SAILOR

Service Information No.
Kundendienst-Mitteilung No.
Service Information No.
Información de servicio No.
Servicemeddelelse No.

18

Sender SAILOR 56D.

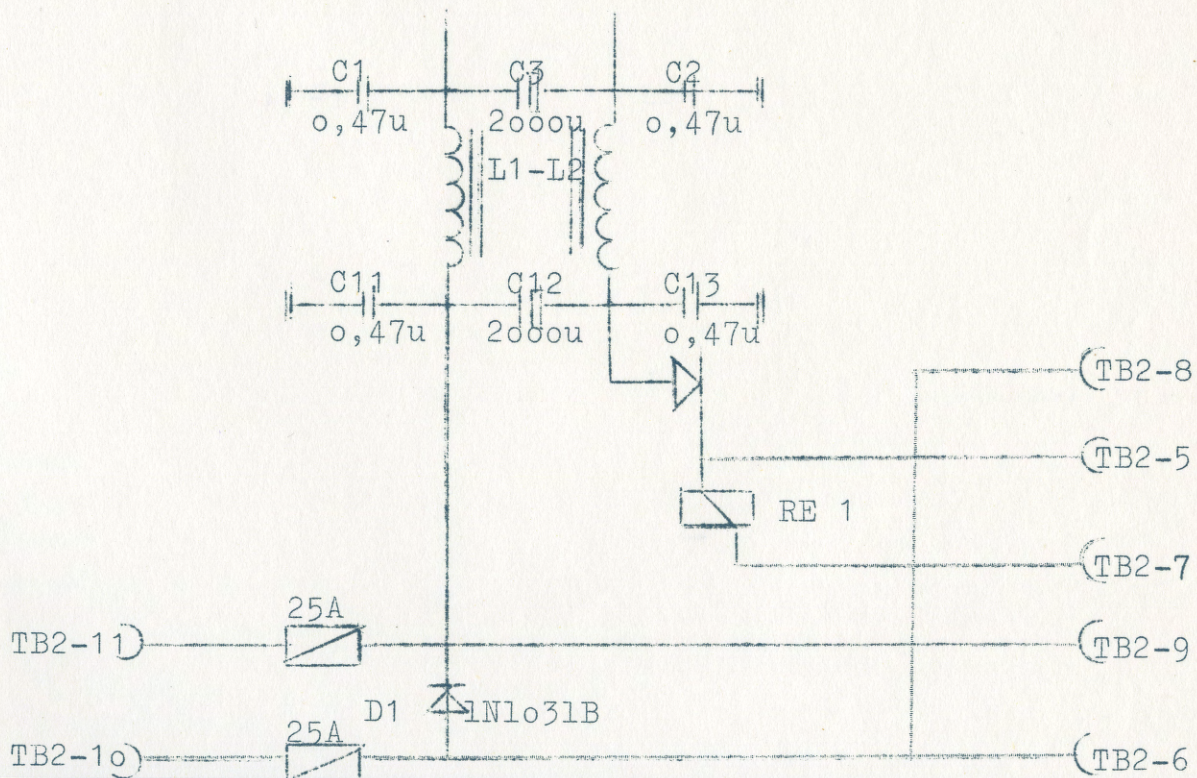
For at opnå de bedst mulige duplex-egenskaber ved et radio-telefonanlæg er det af stor betydning, at der er meget lidt forstyrrende støj. Af denne grund har vi i sender 56D's DC-converter indbygget et netstøjfilter som vist på nedenstående skitse.
